**ỦY BAN NHÂN DÂN
THỊ XÃ BÌM SƠN**

Số: **1394** /UBND - QLĐT

V/v chủ trương điều chỉnh thiết kế dự án:
Đường giao thông từ Quốc lộ 1A vào NM XM
Long Sơn và khu CN phía Đông, thị xã Bỉm Sơn

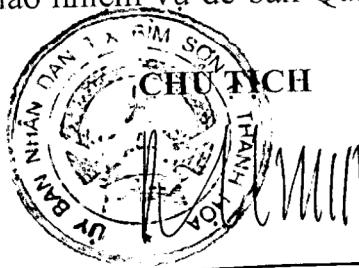
1. Thiết kế nút giao tại ngã ba giao cắt giữa đường vào cổng 4 của Công ty CP xi măng Bỉm Sơn với Đường giao thông từ Quốc lộ 1A vào nhà máy Xi măng Long Sơn và khu công nghiệp phía Đông, thị xã Bỉm Sơn theo dự án đầu tư đã được phê duyệt chưa tính toán đến hoạt động các loại xe có tải trọng, kích thước lớn của tuyến đường vào cổng 4 của Công ty CP xi măng Bỉm Sơn, do tại thời điểm nghiên cứu, lập dự án đầu tư xây dựng công trình Công ty CP xi măng Bỉm Sơn chưa sử dụng cổng 4 để phục vụ sản xuất.

Hiện nay, Công ty Cổ phần xi măng Bỉm Sơn đã sử dụng cổng 4 để nhập nguyên liệu theo tuyến đường từ Quốc lộ 1A vào nhà máy xi măng Long Sơn và khu công nghiệp phía Đông thị xã Bỉm Sơn thay cho tuyến đường Trần Hưng Đạo là tuyến đi qua khu dân cư, do đó tuyến đường vào cổng 4 nhà máy xi măng Bỉm Sơn có nhiều xe có tải trọng lớn hoạt động, vì vậy để đảm bảo TT ATGT khu vực trên, UBND thị xã Bỉm Sơn đồng ý chủ trương cho điều chỉnh bổ sung thiết kế bắn vẽ thi công dự án tại nút giao trên, tính toán mở rộng bán kính cong, tổ chức lại giải phân cách và hệ thống chiếu sáng.

2. Giao cho Ban Quản lý dự án đầu tư xây dựng thị xã Bỉm Sơn nghiên cứu lập hồ sơ điều chỉnh thiết kế theo nội dung trên và các nội dung khác liên quan đảm bảo các yêu cầu, tiêu chuẩn kỹ thuật, chất lượng công trình nhưng không làm thay đổi tính chất, quy mô dự án và không làm vượt tổng mức đầu tư, trình phê duyệt theo quy định và tổ chức thực hiện đảm bảo tiến độ.
